Ergänzung zur 2. überarbeiteten Fassung des Umweltberichtes zur Photovoltaik-Anlage Arenborn, BP 5 vom 5. Februar 2008 durch das Bauamt der Gemeinde Oberweser

Aufgestellt am 26.03.2008
Gemeindebauamt Oberweser

Auszug aus der Flurkarte Arenborn

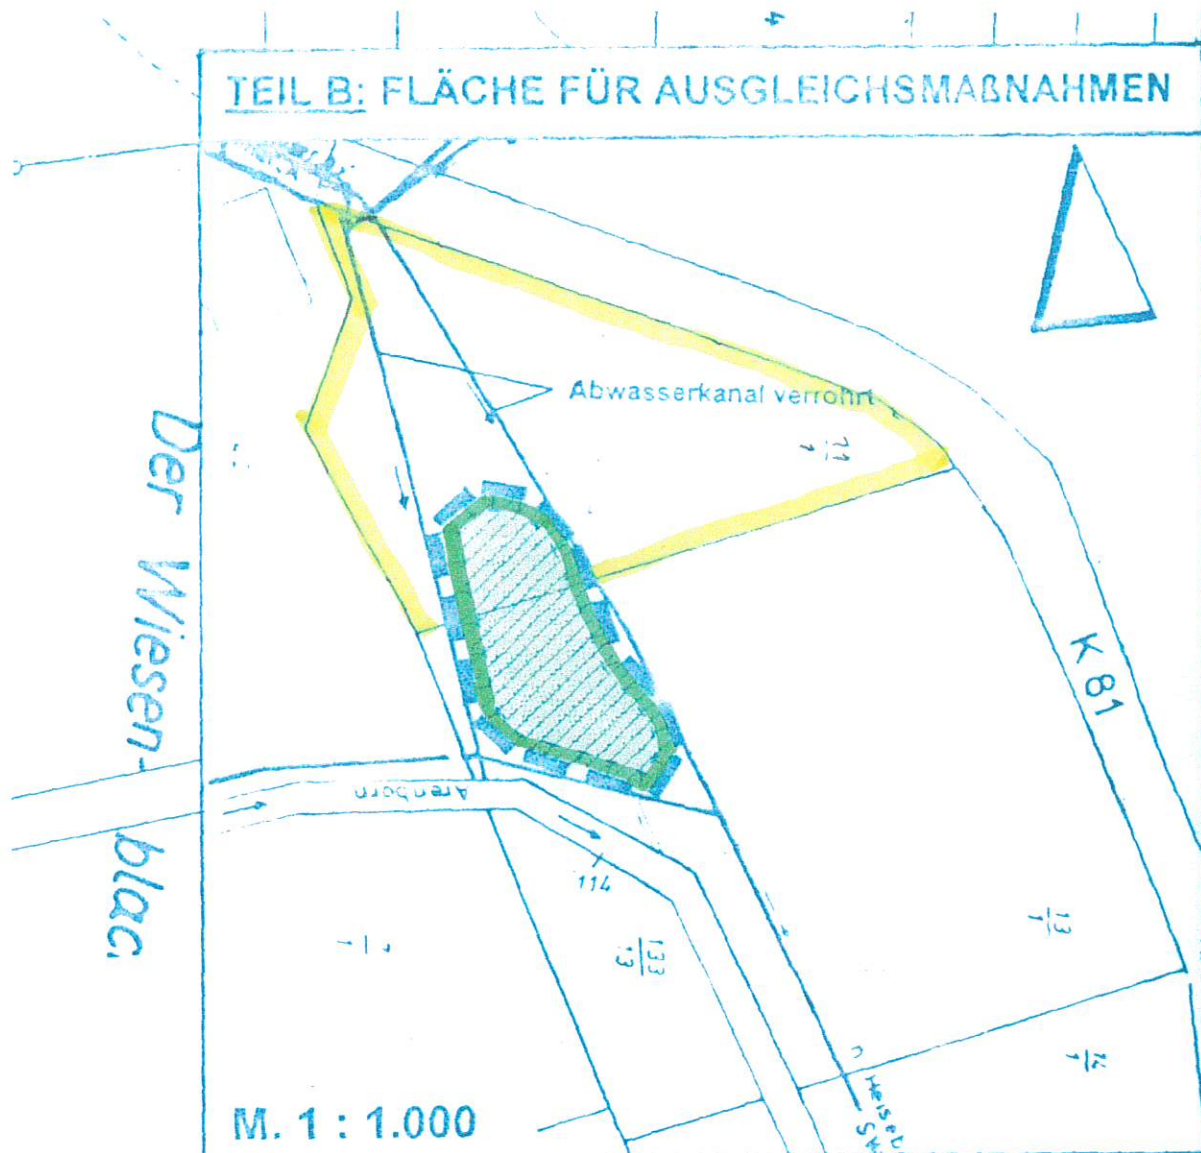
Für das gelbumrandete Flurstück 11/1 ist als Grunddienstbarkeit die Nutzung als nährstoffreiche Feuchtwiese mit einmaliger Mahd pro Jahr einzutragen. Im Vertrag ist aufzunehmen:

- Verschließen der Drainagen an den Einlaufstellen,
- Aufstauen der begradigten Gräben, damit das Wasser sich neue Wege sucht.
